**Objet : IXELLES / BRUXELLES. Place du Luxembourg, 4. Projet de restauration et de transformation.**  
*Dossier traité par C. Criquilion, cellule travaux DMS.*

En réponse à votre demande du 16/11/2016 sous référence, et suite au complément d'information fourni par les auteurs de projet en date du 20/05/2016, nous vous communiquons **les remarques et les observations** formulées par la CRMS en sa séance du 1/06/2016, concernant l'objet susmentionné.

*Plan du rez-de-chaussée de la façade du n°9*

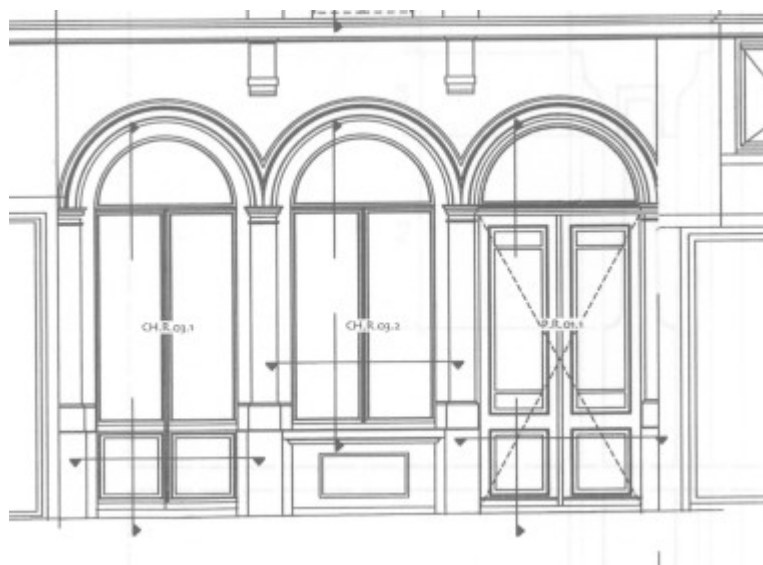
Au rez-de-chaussée, la CRMS demande de rétablir une composition de façade axiale et d'adopter la solution qui a été autorisée au n°9 de la place avec fenêtre centrale sur allège en dur et une porte fenêtre latérale à gauche, avec allège pleine en bois (de même hauteur que l'allège en pierre de la baie médiane) et partie supérieure vitrée, permettant un accès direct à l'horeca. La porte d'entrée située à droite devra être réalisée en bois plein afin de donner à l'entrée principale une expression distincte de celle des deux autres baies.
